Bilag 2 Henvendelser modtaget i høringsperioden og den supplerende høring

Forslag til lokalplan og miljørapport for "Østre Gasværk Kvarteret" med tillæg til Kommuneplan 2015, Østerbro
Sagsnr. 2016-0300900 Dokumentnr. 2016-0300900-7

Kommentering af lokalplanforslag "Østre Gasværks Kvarteret" – offentlig høringsperiode 4. oktober – 4. december 2016

Tegning nr. 2 - Anvendelse

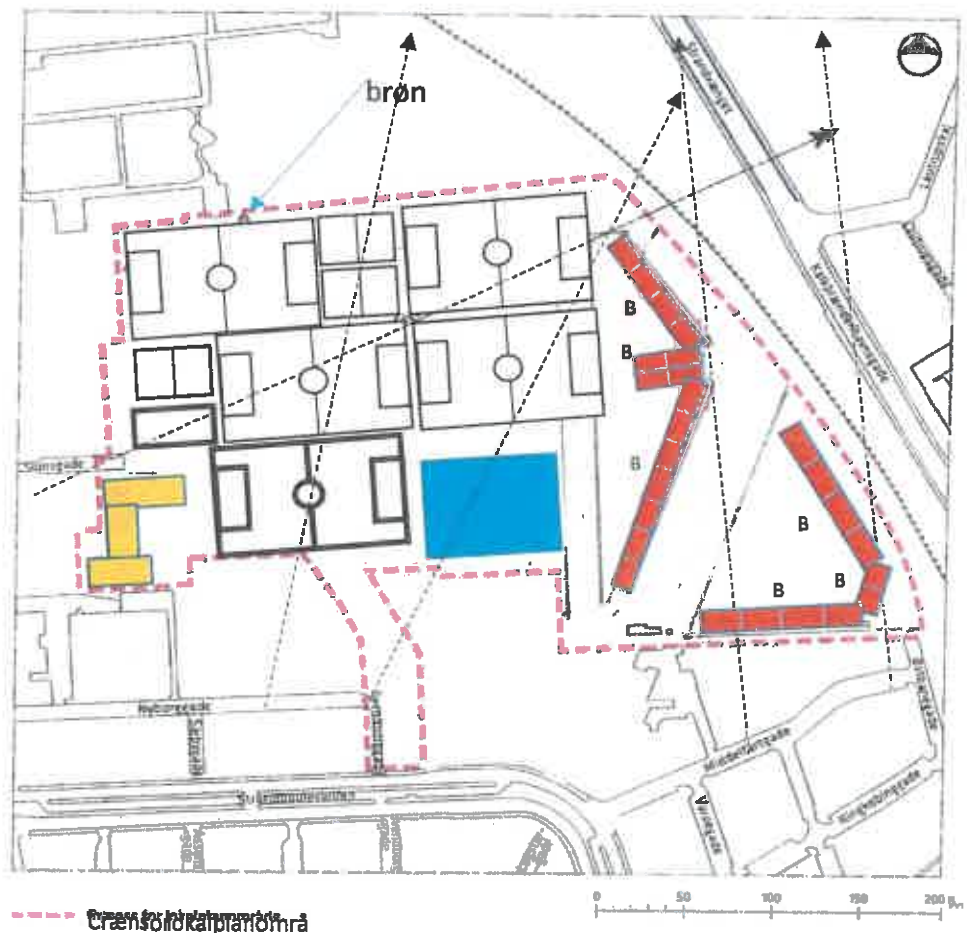
Under mødet fremsatte jeg derfor et forslag om at spejlvende modellen. Det blev ikke pure afvist, men der var en del modvilje fra forvaltningen. "Vi kan ikke se, hvordan det kan lade sig gøre. Boldbanerne skal jo også være der, og der er flere servitutbælter"

Jeg fremlægger her mit forslag.

Her en tegning af forslaget som det foreligger.

Det samme forslag set i google-perspektiv.
Tegning 4

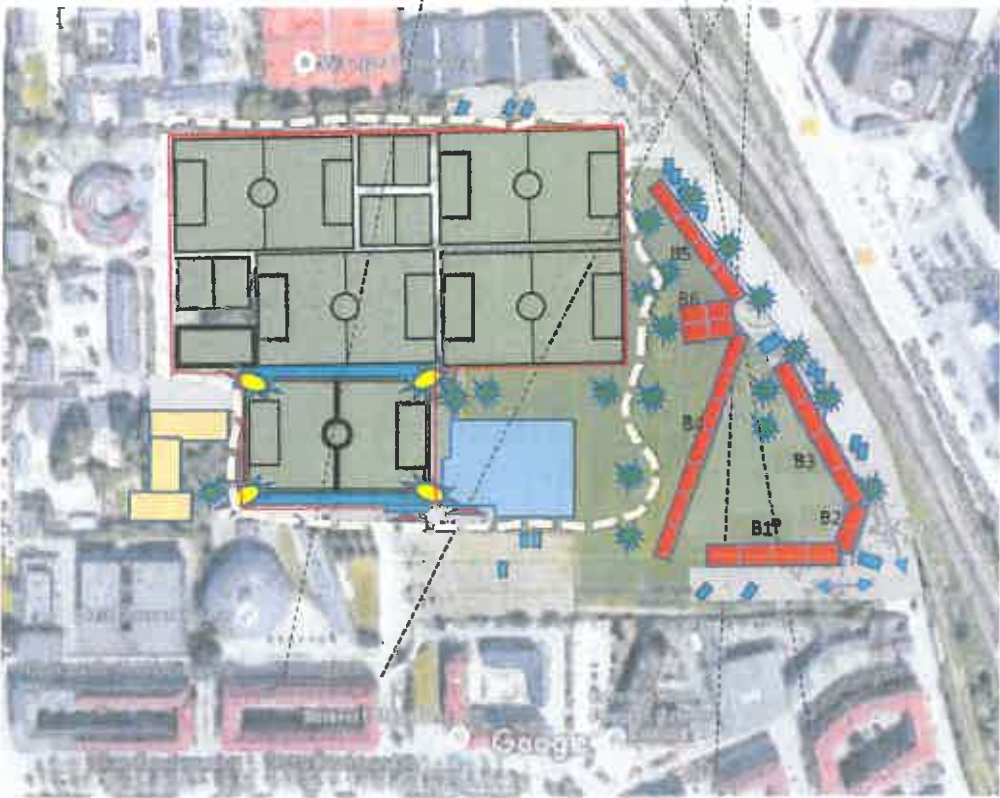
Her er så mit forslag:
Tegning 3

-  1 Boligblok
-  Skøjtehal
-  Plejehjem
- Aktivitetsring
- Hegn til boldbaner

Billede 2

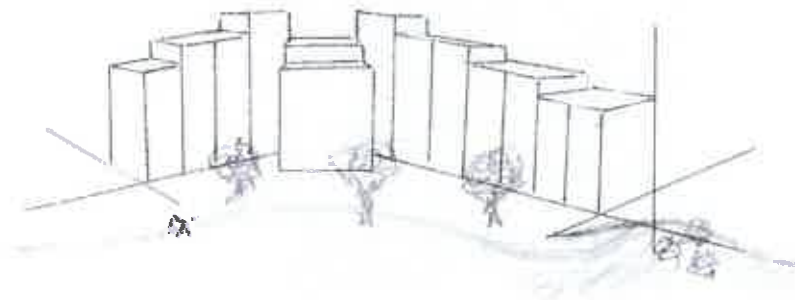
Animerer vi det forslåede byggeri, ser udsigten noget decimeret ud:
